VYSVĚTLENÍ č. 3 ZADÁVACÍ DOKUMENTACE

OKNA-BUDOVA STŘEDNÍ ZDRAVOTNICKÉ ŠKOLY, KOLLÁROVA 444, KLATOVY

Příloha:

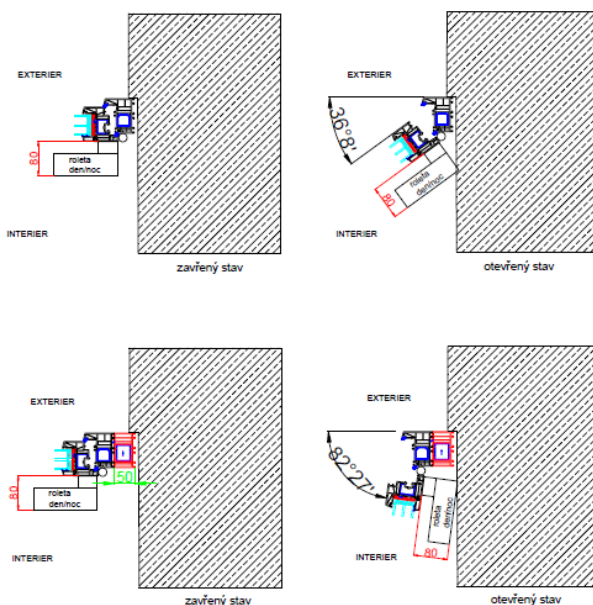
Dovolujeme si zadavatele upozornit, že u oken, kde je požadavek na osazení vnitřních roletek typ DEN/NOC, je hloubka roletek cca 80 mm a proto je nutné na okno osadit tzv. rozšiřovací profily o tl. 50 mm, aby bylo možné křídla oken otevřít na cca 80 stupňů.

Pokud budou okna bez rozšiřovacích profilů, křídla nelze otevřít o více než cca 36 stupňů.

Pro lepší představu předkládáme přílohou návrh obou způsobů a žádáme tímto zadavatele o upřesnění, zda mají dodavatelé uvažovat a ocenit také rozšiřovací profily nebo mají být okna bez rozšiřovacích profilů?

Současně si dovoluujeme upozornit, že v případě varianty s rozšiřovacími profily bude zvenku viditelná o 50 mm větší masa plastu než bez nich.

b) A další, zásadnější věcí, je to, že hřídelka rolety vystupuje cca 80 mm před vlastní křídlo okna, což znamená, že to okno, pokud se na boky rámu nedají rozšiřovací profily š. 50 mm (viz výkres v příloze), nepůjde pořádně otevřít a bude hrozit zničení těch roletek, neb si neděláme velké iluze o zacházení s okny studenty. A to samé (ohledně otevírání) platí i pro obyčejné roletky, kde ta hřídel s návinem také odstává před okno a hrozí tam rovněž poškození buď roletek, nebo špalet, o které se ten kryt rolety bude při otevření opírat.

U oken je požadavek na osazení vnitřních roletek typ DEN/NOC .
Hloubka těchto roletek je cca 80mm, a proto je NUTNÉ na okno osadit tzv.rozšiřovací profily 50mm , aby bylo možné křídla oken otevřít na cca 80° .

Níže na obrázcích - první řada - okna bez rozšiřovacích profilů , kde nelze křídla otevřít o více jak cca 36°

- druhá řada - okna s rozšiřovacími profily po obou stranách oken , kdy lze křídla otevřít na cca 80°

Bohužel díky použití těchto rozšiřovacích profilů bude zvenku viditelná o 50mm větší masa plastu, než je to nyní .

Zadavatel nesouhlasí s rozšířením okenního rámu o 50 mm, které by zmenšilo plochu prosklení okenních výplní (zdroj přirozeného osvětlení místností). Zároveň ale požaduje, aby bylo možné okenní křídla otevírat na min. 70 stupňů. Projektant technické řešení, které by splňovalo oba výše uvedené požadavky, ověřil. Průzkumem trhu zjistil, že existují výrobky – rolety DEN/NOC, které mají hloubku návinu 45 mm. Krycí kazeta nebude přes celou

šířku okenního křídla, ale pouze od zasklívací lišty k zasklívací liště. Poloměr otáčení bodu, kde se okenní křídlo rozšiřuje o kazetu rolety, je větší, než je uveden na výkrese, který je přílohou žádosti o vysvětlení. Stupeň otevření bude větší, než je uveden v tomto detailu.

Odpověď projektanta na dotaz č. 1 je zároveň reakcí na tuto část dotazu č. 2.

Na základě zkušeností s provozem několika školních budov s osazenou stínicí technikou stanovil zadavatel svoje požadavky. Podrobně se seznámil i s Vašimi připomínkami. Po zvážení všech pro a proti trvá na technickém řešení stanoveném v zadávací dokumentaci.
